改善箇所説明図

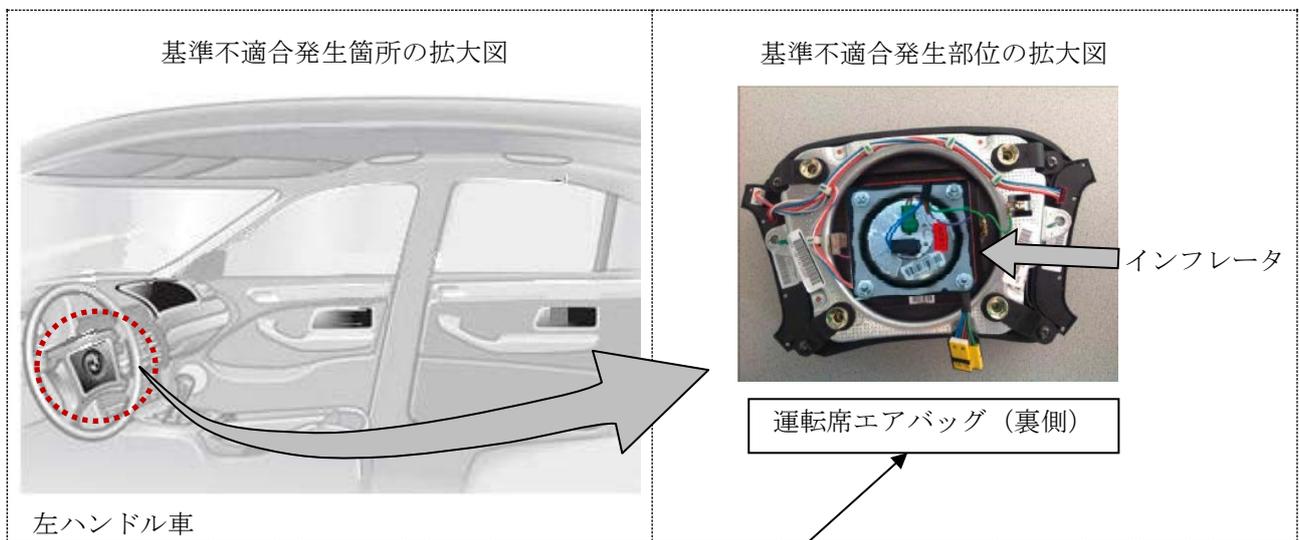
基準不適合発生箇所

運転席用エアバッグのインフレーター（膨張装置）の補給用部品において、ガス発生剤の吸湿防止が不適切なものがある。そのため、車両の修理時に当該インフレーターに交換し、そのままの状態で使用を続けると、高い湿度の環境下で大きな温度変化の繰り返しによりガス発生剤が劣化し、エアバッグ展開時にインフレーター容器が破損するおそれがある。

改善措置の内容

全車両、エアバッグインフレーターを確認し、該当するインフレーターであった場合には対策品に交換する。

識別： 左リアドア ロアヒンジ取り付けボルト（上側）の頭に白ペンを塗布する。
